## **Европейская экономическая комиссия**

##### **164-я сессия**

### **Предложение по дополнению 9 к поправкам серии 4 к Правилам № 44 (детские удерживающие системы)**

#### **Представлено Рабочей группой по пассивной безопасности\***

Рис. 1а

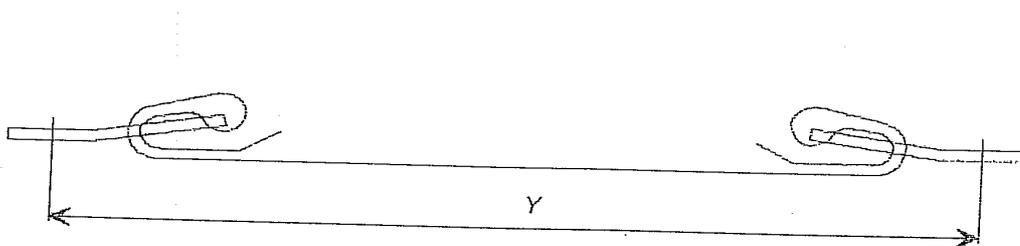
"5. Статический ремень безопасности с креплением в двух точках, изображенный на рис. 1а, состоит из ...

6. ... Значение Y на рис. 1а составляет ..."

Рис. 1 изменить следующим образом:

Рис. 1b  
Ремень с креплением в трех точках и втягивающим устройством

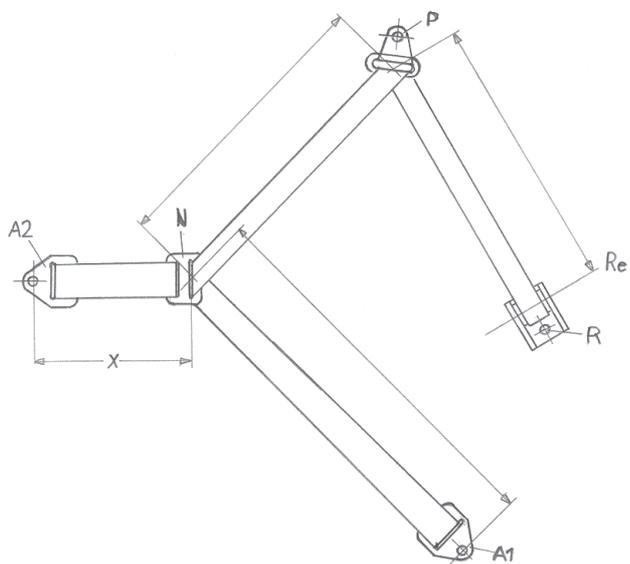
"2. Ремень с креплением в трех точках и втягивающим устройством состоит из следующих жестких частей: втягивающего устройства (R), хомута, прикрепляемого к стойке (P), двух крепежных устройств (A1 и A2) (см. рис. 1b) ...

Значение X на рис. 1b ниже ..."
